**Forum mondial de l'harmonisation
des Règlements concernant les véhicules**

Règlement n° 27 (Triangles de présignalisation)

Proposition de complément 3 à la série 03 d'amendements au Règlement n° 27 (Triangles de présignalisation)

Communication de l'expert de l'Association européenne des fournisseurs de l'automobile*

Forme et dimensions du triangle de présignalisation et du support

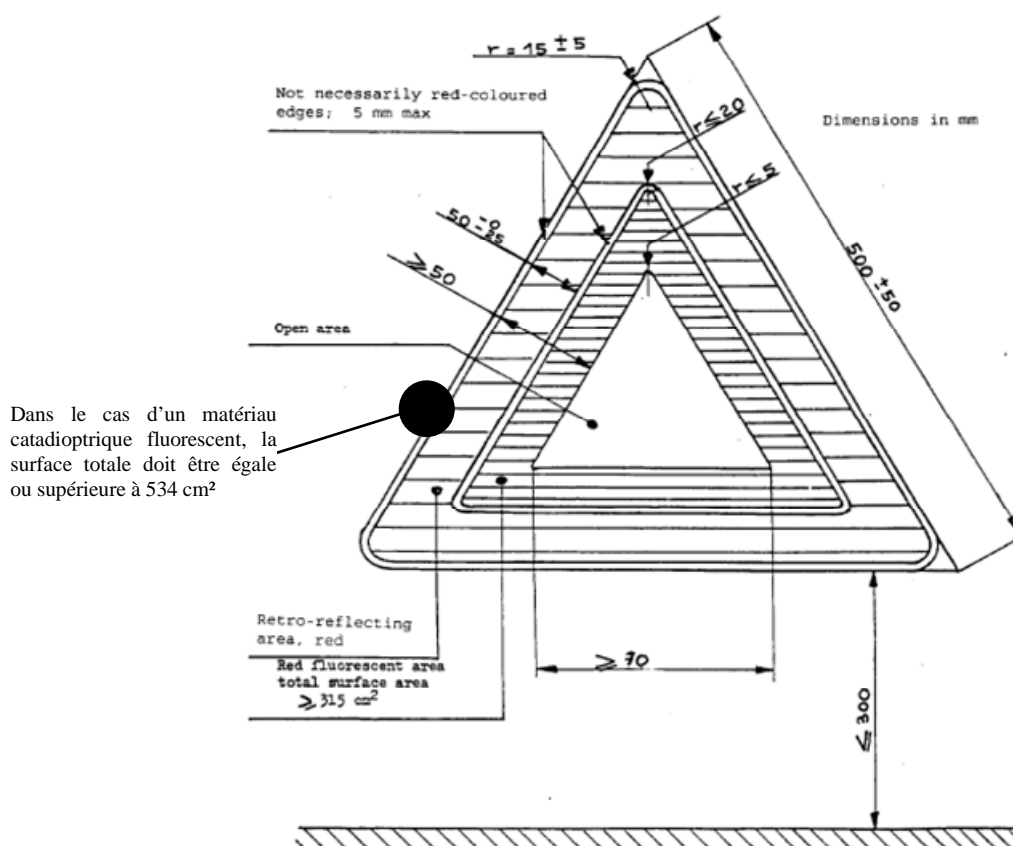
«7.1.1.2 Les éléments catadioptriques seront disposés le long du bord, à l'intérieur d'une bande de largeur constante comprise entre 25 et 50 mm. **Dans le cas d'un matériau catadioptrique fluorescent, la largeur, constante, sera supérieure à 50 mm. Une fois le triangle déployé, la surface de la bande ne sera pas inférieure à 534 cm²**».

Annexe 3, figure 1, modifier comme suit:
